【公報種別】特許法第 17 条の 2 の規定による補正の掲載
【部門区分】第 5 部門第 2 区分
【発行日】令和 3 年 6 月 17 日 (2021.6.17)

【公開番号】特開 2020-20429 (P2020-20429A)
【公開日】令和 2 年 2 月 6 日 (2020.2.6)
【年通号数】公開・登録公報 2020-005
【出願番号】特願 2018-146327 (P2018-146327)
【国際特許分類】

【手続補正書】

【図 1】

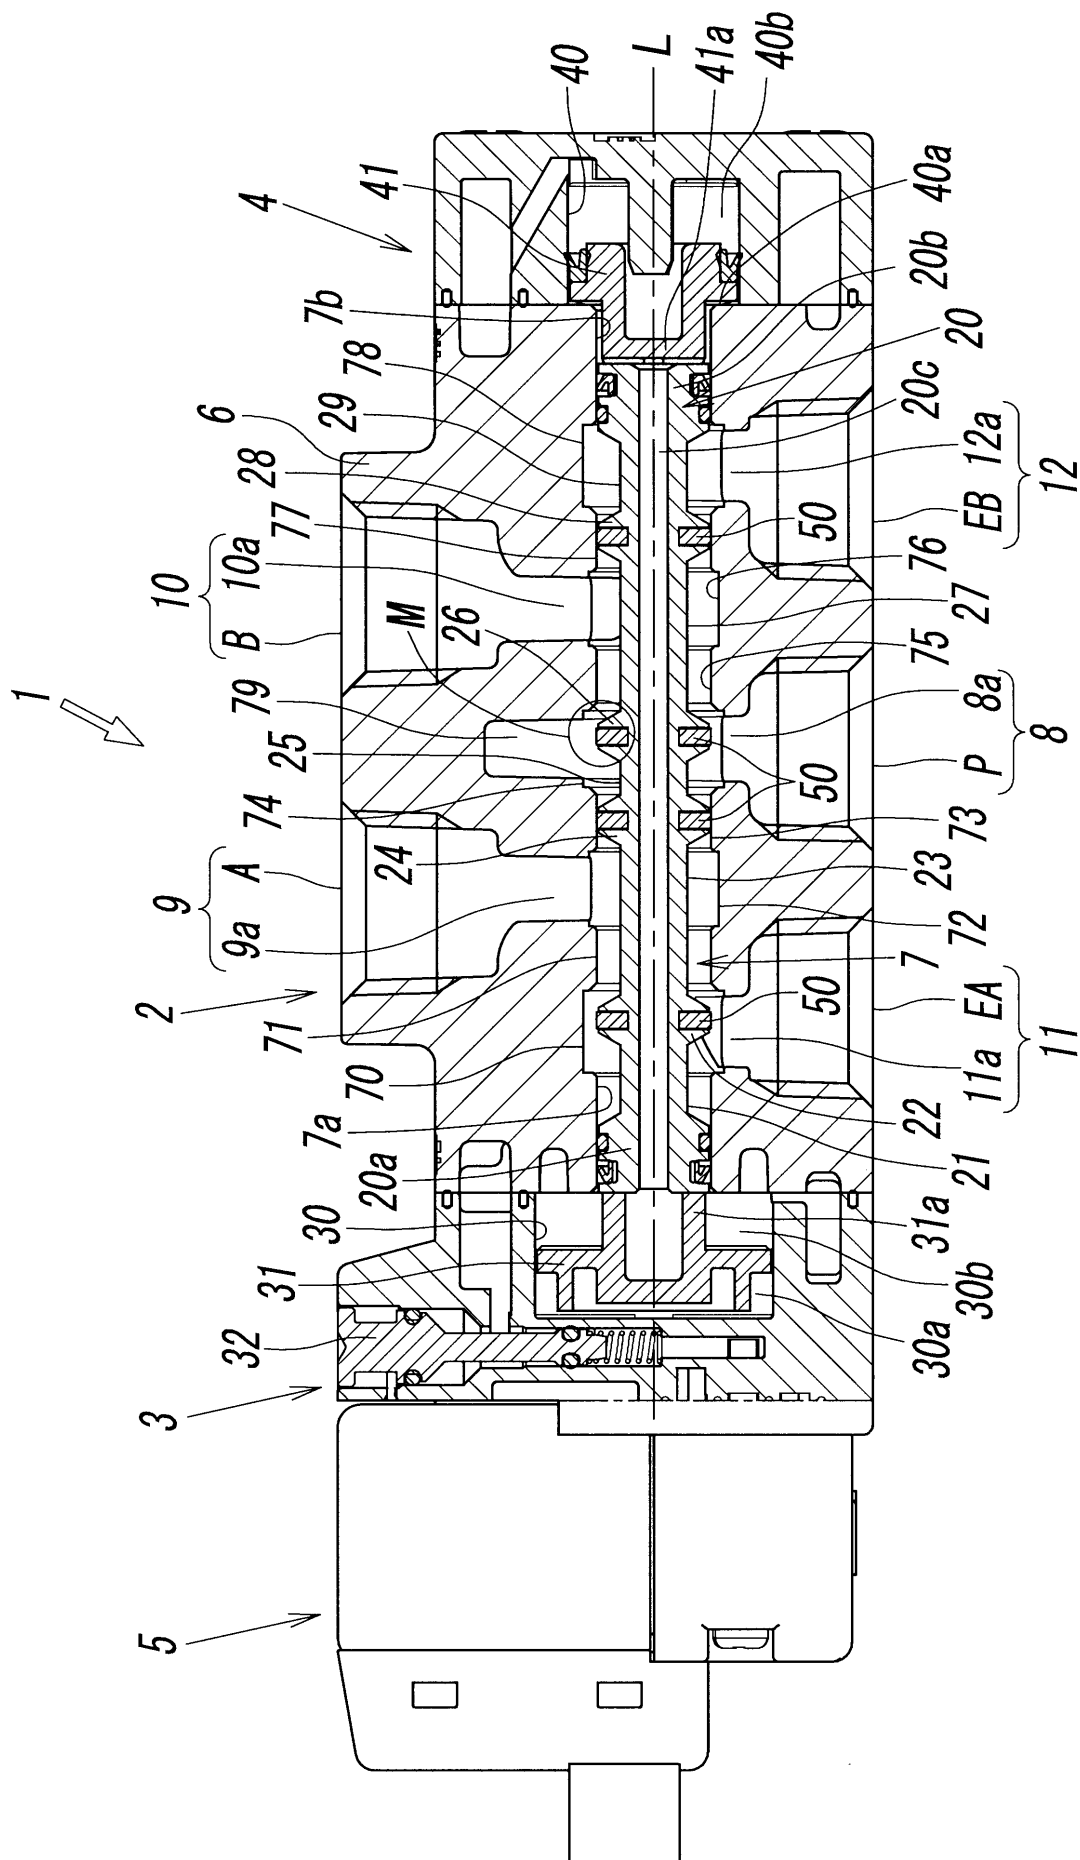
【手続補正 20】

【補正対象書類名】図面

【補正対象項目名】図1

【補正方法】変更
